ACLARACION No. 1	
Proyecto:	PROYECTO DE REHABILITACIÓN Y REPOTENCIACIÓN DEL COMPLEJO HIDROELÉCTRICO CAÑAVERAL RÍO LINDO
Préstamo:	BID-3435/BL-HO
Proceso No:	PRRCH-1-LPI-O-
Nombre:	CONSTRUCCIÓN Y PRUEBAS DE LAS MEJORAS A LAS SUBESTACIONES ELÉCTRICAS DE CAÑAVERAL Y RIO LINDO

RESPUESTAS A CONSULTAS RECIBIDAS:

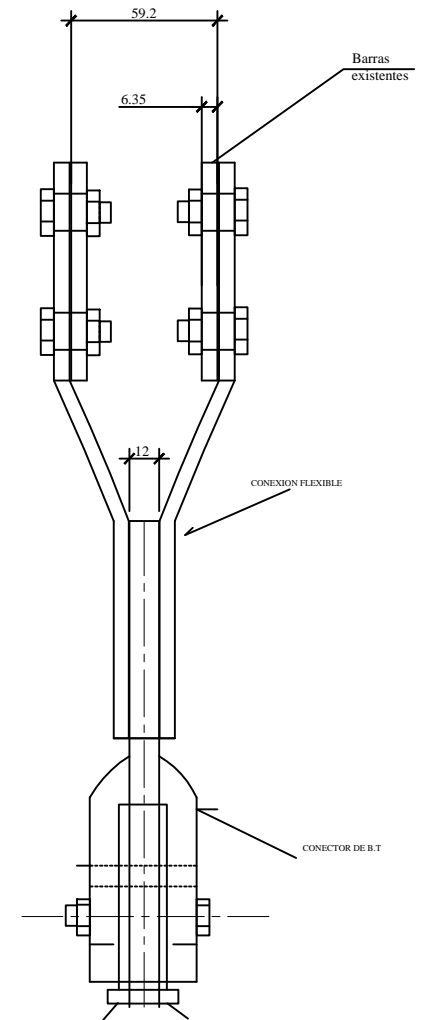
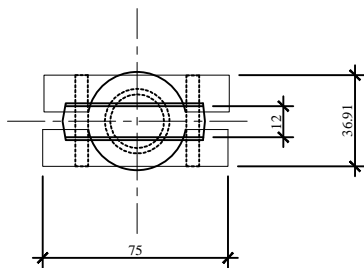
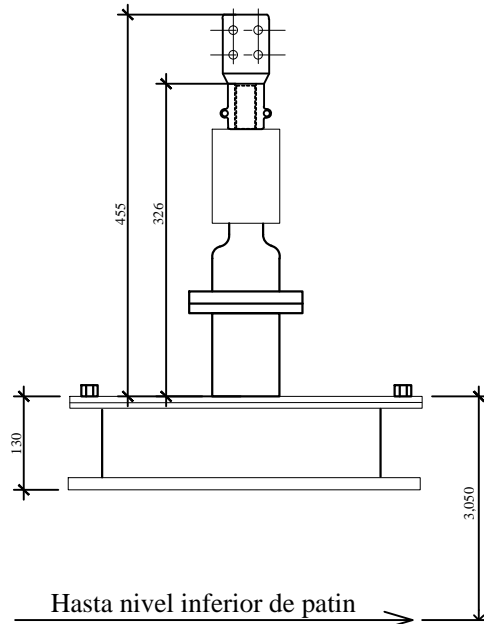
¿Favor aclarar Cuál es la altura de las boquillas del transformador de Río Lindo?

Se adjunta planos detallando las dimensiones relacionadas con los bushing y de la barra en 13.8kV del transformador de la unidad UPN2 existente.

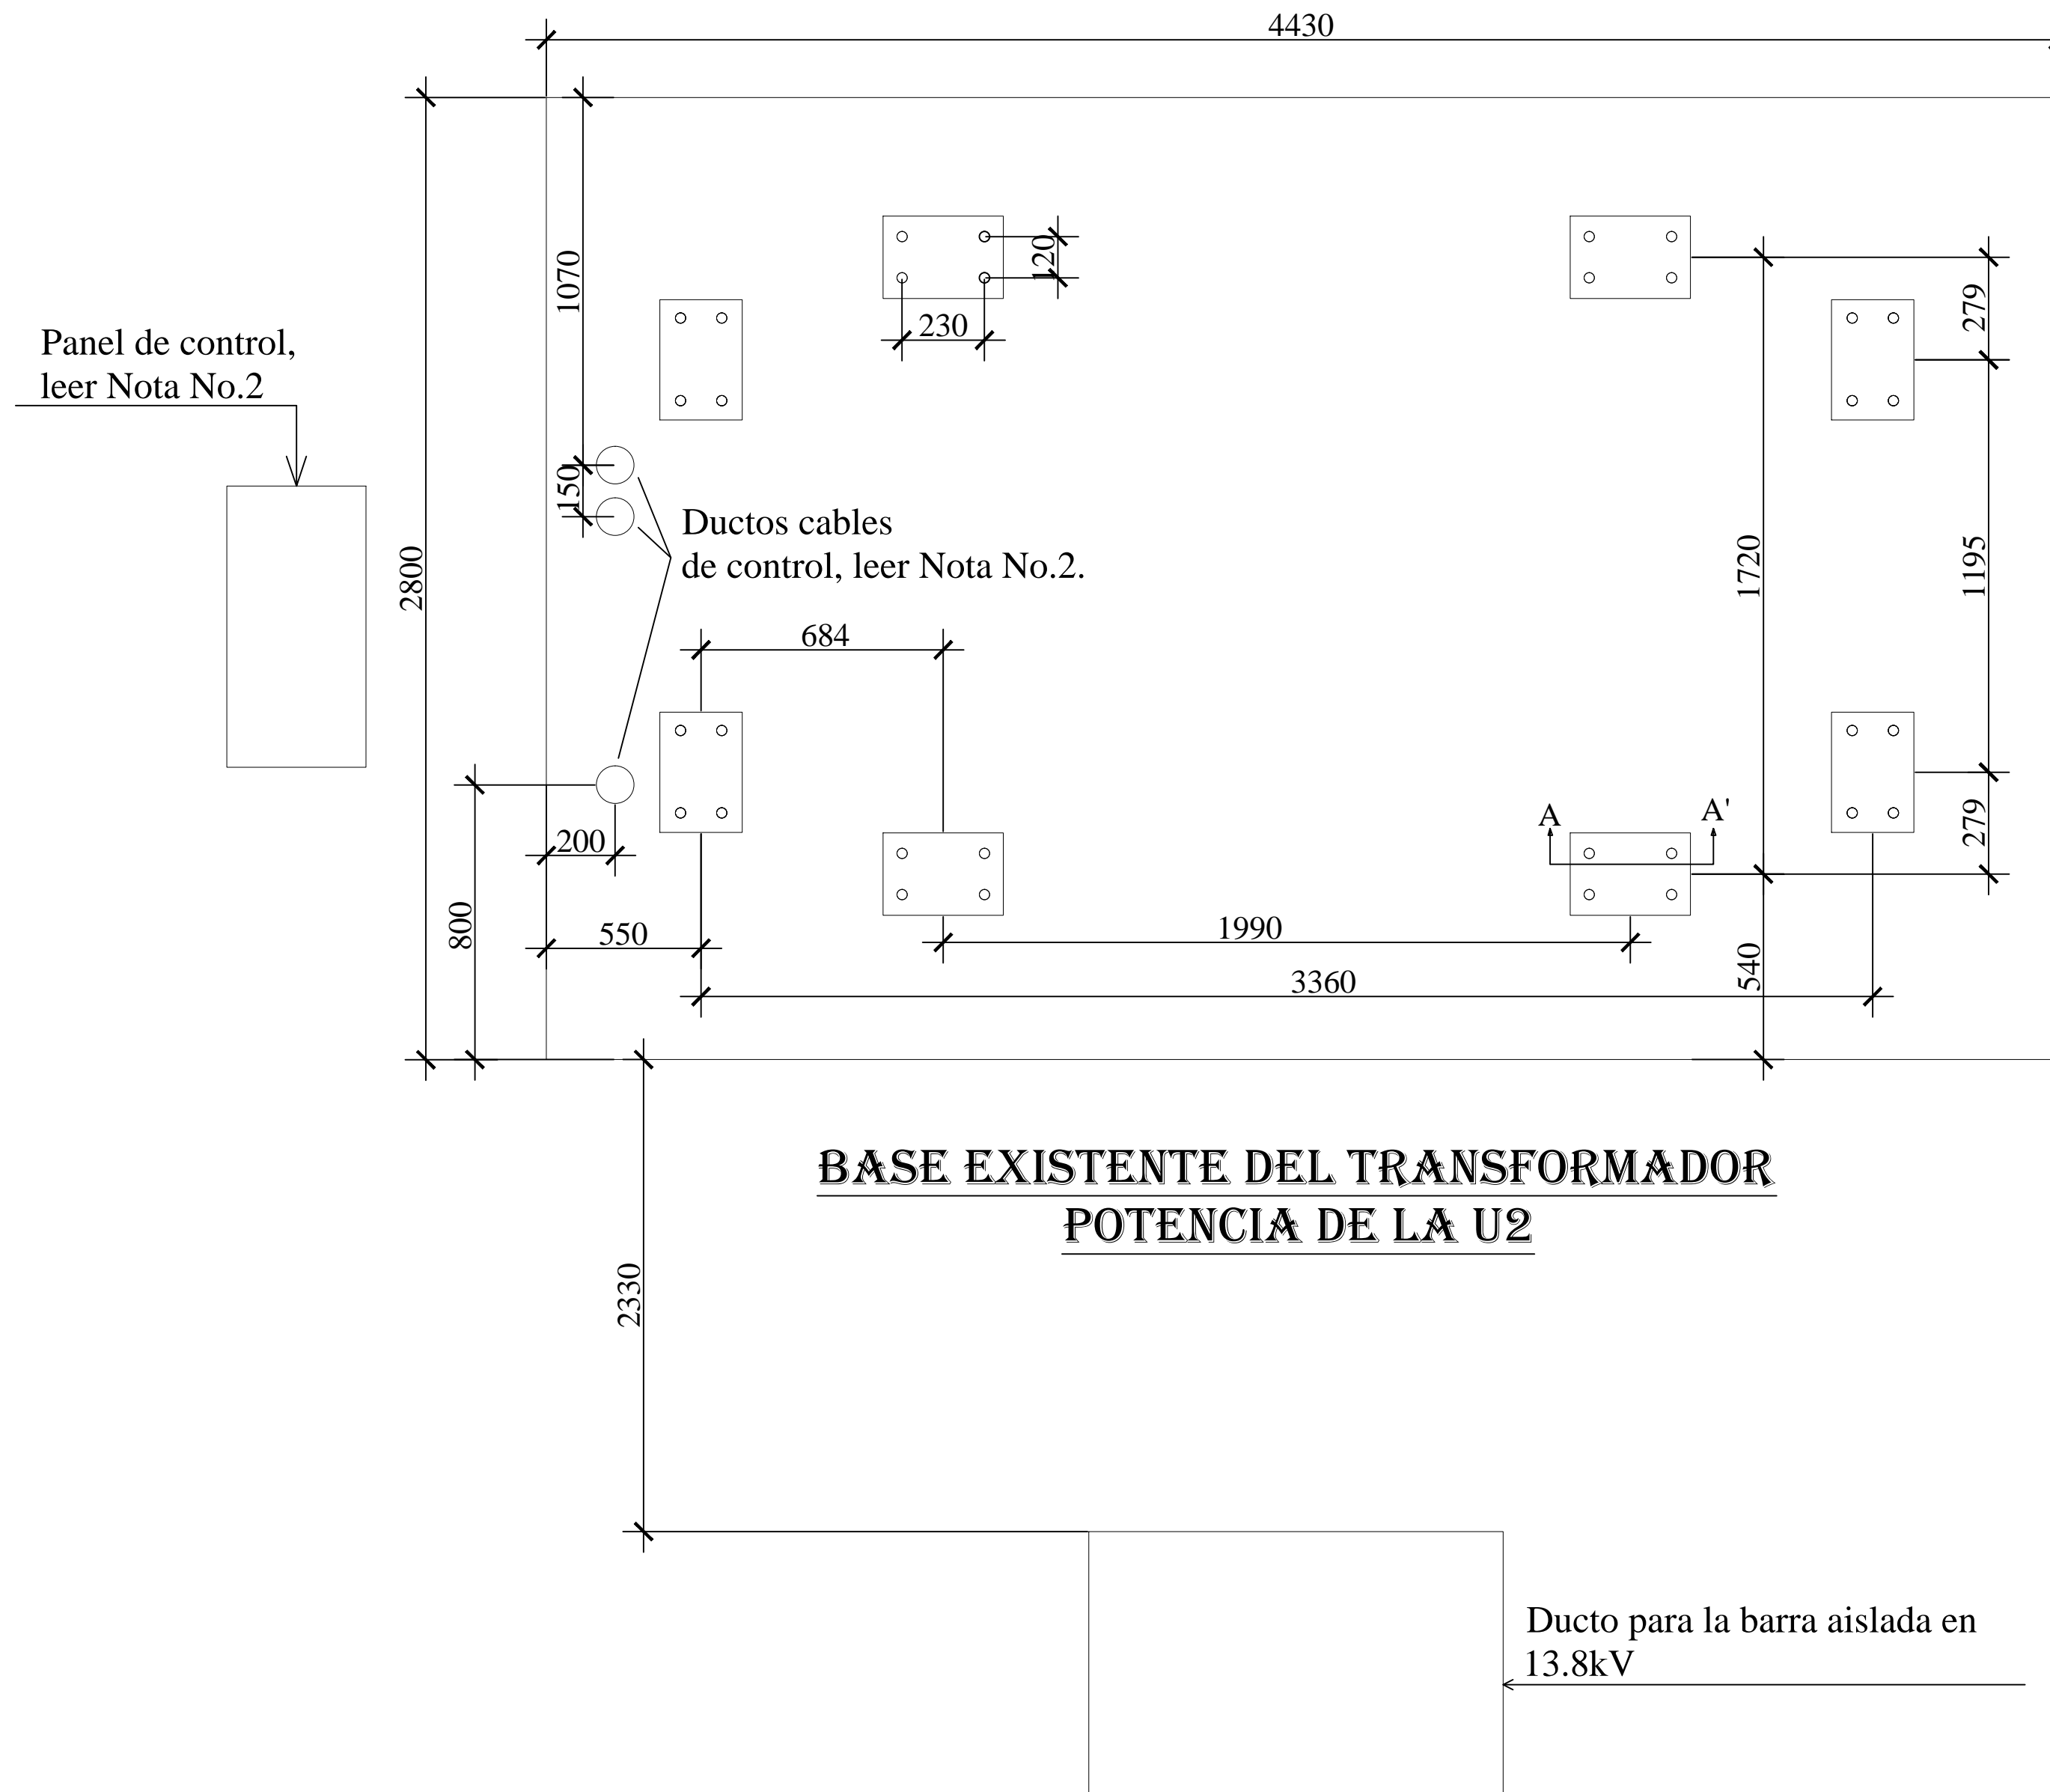
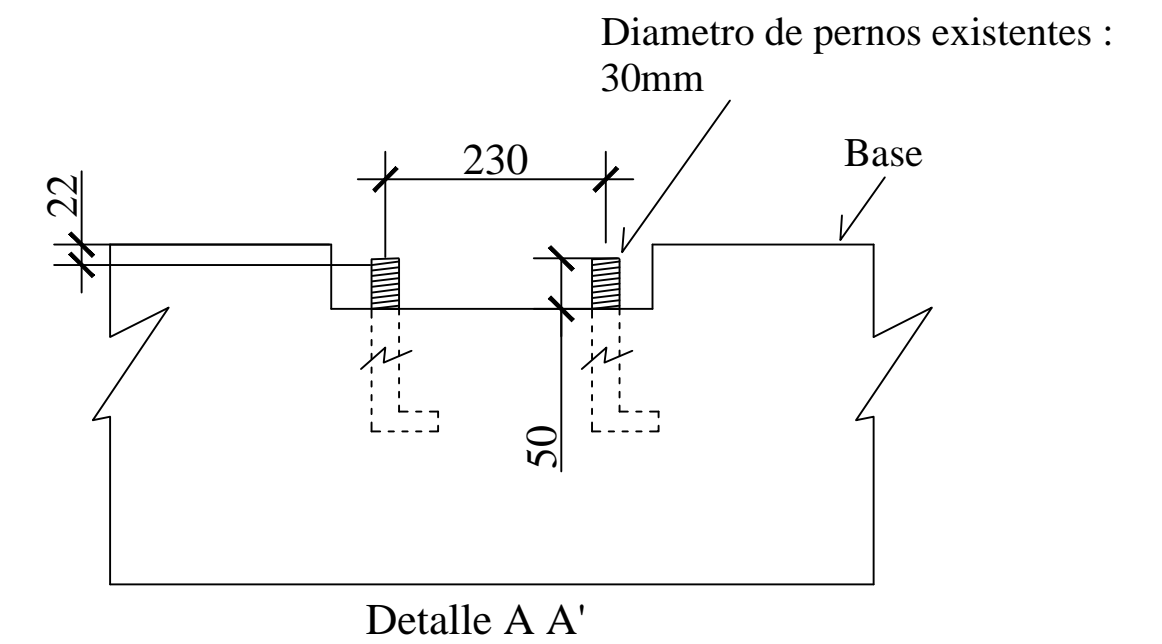
En la especificación técnica para la Subestación Río Lindo se solicita que el transformador sea de reemplazo, ¿podría por favor suministrarnos dimensiones y pesos del transformador existente para el correcto desarrollo de la oferta?

Se adjunta detalle indicando la altura del transformador existente y las dimensiones de la base existente. El peso del transformador es de 45,650 kg.

1. Todas las medidas son en mm.
2. La ubicacion del gabinete y tuberia para el cableado del transformador nuevo, debera ubicarse donde se encuentra el actual.
